東洋器材科学株式会社

スポイト 3mL の形状変更のご案内

●対象製品コード No. 54550 / 54560 / 54566 / 54510 / 54511 / 54515

スポイト 3mL 新形状画像

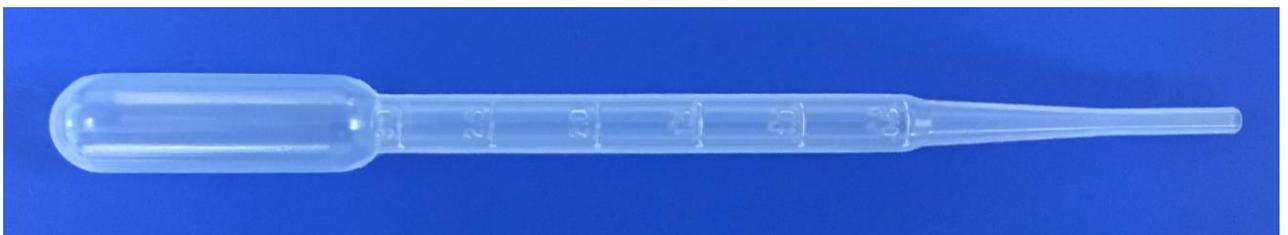
さて、ご注文頂いておりますスポイト 3mL について、現行製品での金型の老朽化により、形状変更させて頂くことになりました。下の画像の形状となり、さらに使いやすくなると考えております。

●改良点：①1滴の滴下量が50 μ L

②3.0mL、2.5mL、2.0mL、1.5mL、1.0mL、0.5mL にラインと数字刻印

●スポイト寸法：タンク部 ϕ 13 \times 胴部 ϕ 8 \times 先端部 ϕ 3.5 \times 長さ160mm

※新形状に変更後はコード No.は変わらず、製品名のみスポイト 3mL (A) と表記させて頂きます。
